Saksframlegg

PlanID 012420190003 - Endring av detaljregulering for Sira Sigurds gate 16, 20, 22, 24 og 26, felt B5 - Forenklet prosess

Saksnr	Utvalg	Type	Dato
402/25	Plan- og bygningsutvalget	DS	26.05.2025

Utsnitt av landskapsplan for felt B5. Lekeplassen er på 100 m². Felles uteoppholdsareal i sør.

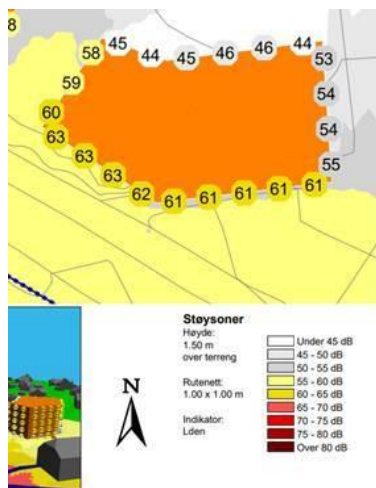
Omsøkt endring omhandler bestemmelsene knyttet til plassering av lekeplass og solkrav. Planlagt plassering av lekeplass på felt B5 er ikke i tråd med gjeldende regler for solforhold i kommuneplanens arealdel § 5.2.7 bokstav b:

Selv om lekeplassen plasseres i skyggen, er dette den beste plassering på eiendommen. Dersom den plasseres andre steder på eiendommen, vil man få utfordring med både skrånende terreng, vind og støy.

- Det bør ikke åpnes for endringer av reguleringsbestemmelser knyttet til solforhold på lekeplass for felt B5. Miljørettet helsevern vurderer at en lekeplass bør ha tilgang på både sol og skygge. Det er viktig å skjerme barna mot de sterkeste solstrålene midt på dagen. Samtidig er det lite trivelig for barn og voksne å oppholde seg på en lekeplass som ligger svært skyggefullt til. Vi er bekymret for at en lekeplass med denne beliggenheten ikke vil bli brukt.

- Det må vurderes om lekeplassen er plassert i trafikk sikre omgivelser. Lekeplassen ser ut til å komme i konflikt med innkjøringsvei - kjørbare trase for brann- og lastebil.

Lekeplass på felt B5 tillates oppført som plassert på landskapsplan.

Solkraft nevnt over kommer ikke til anvendelse innenfor lekeplassen på felt B5.

Lekeplassen er plassert på den mest hensiktsmessige delen av felt B5. Her er det flatt og skjermet for støy og vind. Felt B5 er det første prosjektet som realiseres. Senere utbygging av de øvrige feltene vil innebære etablering av felles leke- og uteoppholdsarealer, som da vil være tilgjengelige også for beboerne i felt B5.

Illustrasjon for felt B5 fra reguleringsplanens støyrapport:

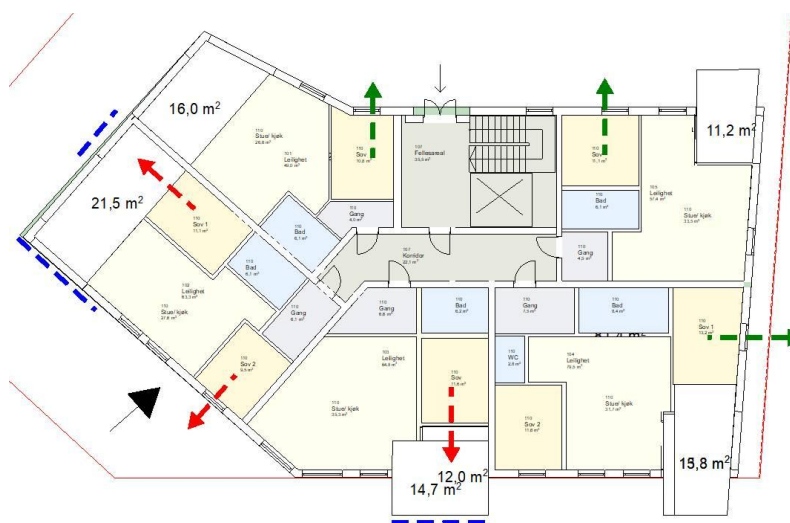
Planlagt boligblokk på felt B5 ligger i gul støyzone. Reguleringsplanens bestemmelser vil automatisk tale for en svalgangsløsning. Dersom leilighetene blir gjennomgående, vil man få leiligheter med forringet bokvalitet; med lange, smale leiligheter som er vanskelig å møblere, samt at det vil gi dårlige planløsninger med lite arealeffektive løsninger.

Det er ikke ønskelig med svalgangsløsning på leilighetsbygg i sentrum. Siden leilighetene da ikke blir gjennomgående, vil det ikke være mulig å få et soverom mot stille side for alle leilighetene på felt B5.

- Det bør ikke åpnes for å lempe på støykravene. I reguleringsplanens bestemmelser er en av hensiktene med reguleringen å sikre god bokvalitet og gode uteoppholdsarealer. Vi mener det ikke vil være mulig å oppnå dette målet dersom det åpnes for å bygge leiligheter som vender ensidig mot fasade med støynivå > 55 dB.

a) Unntak fra pkt. 1 tillates for bebyggelse innenfor felt B5, forutsatt at støyreduserende tiltak gjennomføres i de leiligheter som ikke oppfyller krav.

b) Støyreduserende tiltak i B5 skal beskrives og dokumenteres, senest ved søknad om rammetillatelse.
c) I leiligheter uten tilgang til stille side i B5, skal balkonger skjermes, slik at støynivå ikke overstiger L_{den} 55 dB.

- a) ~~Unntak fra pkt. 1 tillates for bebyggelse innenfor felt B5, forutsatt at støyreduserende tiltak gjennomføres i de leiligheter som ikke oppfyller krav.~~ Innenfor felt B5 tillates unntak fra kravet om fasade mot til stille side i pkt. 1, forutsatt at det planlegges dempet fasade som erstatning for stille side for de boenhetene som ikke oppfyller dette kravet.

Felt B5 ligger i gul støyzone og prosjekterte leiligheter, som ikke er gjennomgående, kan etableres og få god boligkvalitet ved avbøtende tiltak.
